## Krycí list ZBV

**III/11619, 11620, mosty ev.č. 11619-1 a 11620-1,2,4  
MOST ev.č. 11620-1**

**Most ev.č. 11620-1**

## Změnový list

měření kubatury výkopu a bourání skály

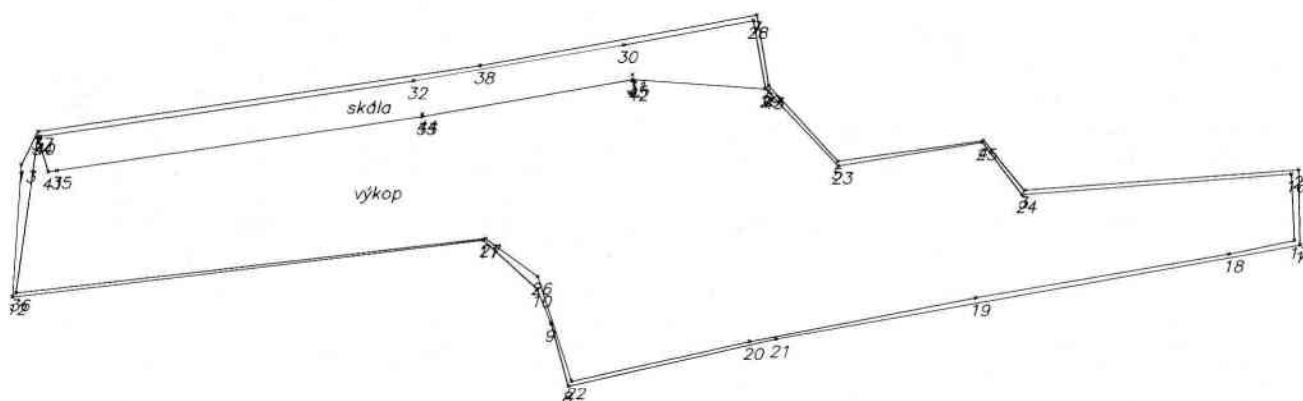
Kubatura výkopu celkem: 623.6 m<sup>3</sup>

Bourání skály: 59.1 m<sup>3</sup>

Výkop samostatně: 564.5 m<sup>3</sup>
